Detaljplan för Paradis 51 (del av) i Lund

BAKGRUND OCH SAMMANFATTNING

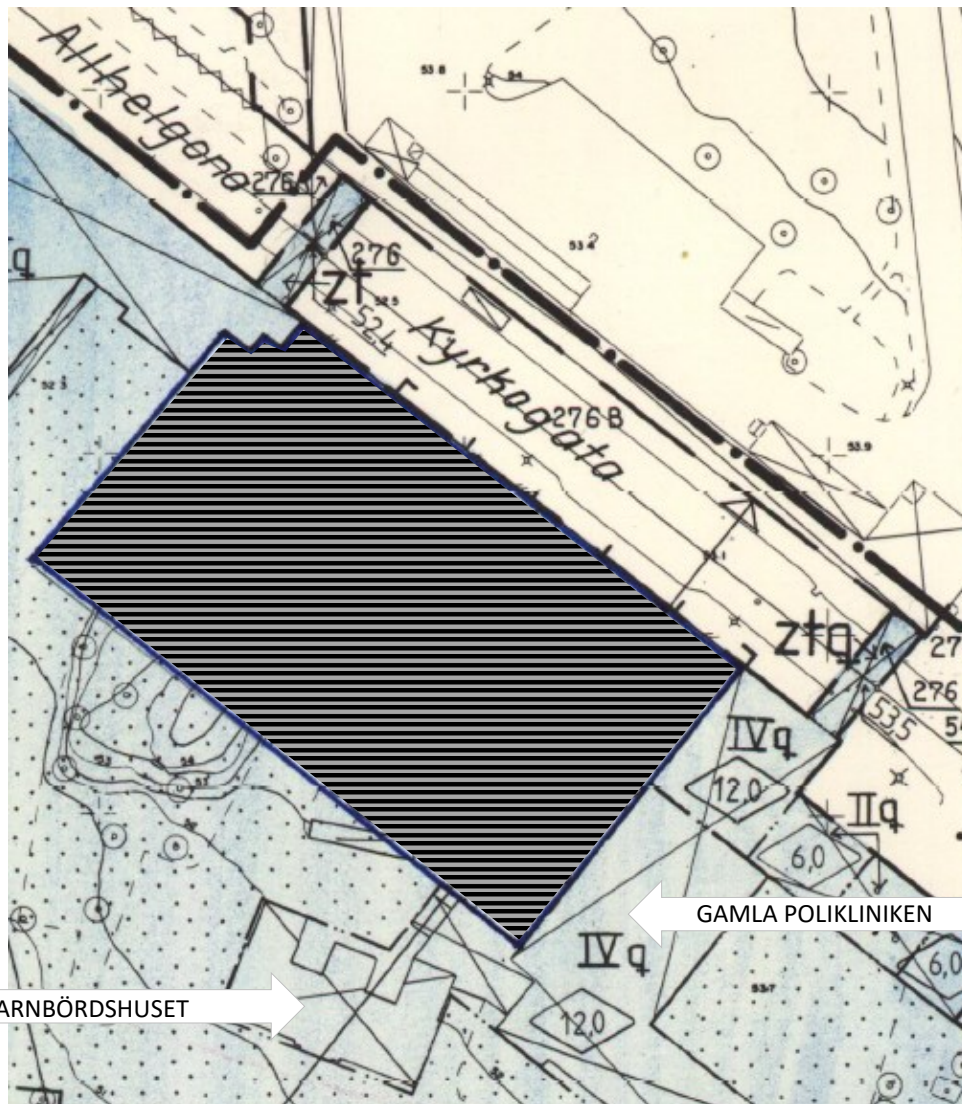
Det finns höga kulturhistoriska värden både i byggnaderna och i miljön som helhet, som påverkas av planförslaget. I förslaget har hänsyn tagits till riksintressets värden samtidigt som det finns en del oklarheter kring hur den nya volymen kan angöra befintliga byggnader, utan att påverka de kulturhistoriska värdena negativt. Kulturen är positiv till att parkeringen tas i anspråk, men har några frågeställningar och synpunkter.

- Hur är förslaget att docka an mot västfasaden på den q-märkta byggnaden gamla Polikliniken respektive den norra fasaden på q-märkta byggnaden gamla Barnbördshuset förenligt med förvanskningsförbudet enligt PBL 8:13?
- Bevaras de skyddade byggnadernas fasader inne i den tillkommande volymen?
- De skyddade byggnaderna som berörs bör ingå i detaljplanen och förses med förtydligade skydds- och varsamhetsbestämmelser baserat på den byggnadsantikvariska förundersökningen.
- Förslaget förutsätter en rivning av Westmans tillbyggnad. Tillbyggnaden är tidstypisk, saklig arkitektur som utgör ytterligare en årsring i området och som sådan bör den om möjligt bevaras.

- Den tillkommande volymen kan behöva anpassas i skala och höjd så att den inte skymmer de äldre byggnaderna den dockar an till.
- Hur påverkas kvarterets slutenhet mot övriga stadslivet av planförslaget?
- På plankartan finns en k-bestämmelse som anger att järnstaketet ska bevaras. En skyddsbestämmelse är lämpligare att använda då det är befintligt staket som ska bevaras.

I bygglovsprocessen kommer byggnadernas kulturhistoriska värden att beaktas. Det lilla q som omfattar såväl Polikliniken som Barnbördshuset ska tolkas enligt den lagstiftning som gällde vid denna detaljplans antagande, vilket inte är densamma som senare års innebörd. Att möta behovet av nya lokaler för universitetet - och därmed bidra till att det intellektuella livet fortsatt kan vara en integrerad del i stadens centrala delar - samtidigt som tekniska och funktionella krav som ställs på gamla Polikliniken respektive Barnbördshuset tillgodoses, har kommunen bedömt vara ett bättre alternativ än att lösa dessa frågor enskilt.

Skrafferat område är undantaget från den detaljplan som gäller för övriga delar av kvarteret, troligen på grund av utbyggnadsbehov för universitetet. För den skrafferade delen gäller i detaljplan enbart begränsningen "kvartersmark".

Att en av "årsringarna" – gamla Poliklinikens tillbyggnad mot väster, kan komma att rivas är återigen en avvägning mellan olika allmänna intressen. Att integrera denna utbyggnad ritad av Hans Westman i SamC har prövats, men skulle resultera i en mindre effektiv planlösning och därmed ett större samlat fotavtryck. Att riva och möjliggöra en effektivare planlösning i SamC innebär istället en mindre volym, som lämnar mer friyta i kvarteret. Kvarterets grönskande karaktär är påtaglig och ingår i kvarterets kulturmiljövärden. Grönskan gynnas av en mer samlad byggnadsvolym och möjligheten att utveckla den framtida platsen mellan SamC och gamla Centralköket ökar.

Till granskningen har den föreslagna volymen studerats vidare och plankartan har kunnat kompletteras även med högsta byggnadshöjd respektive nockhöjd.
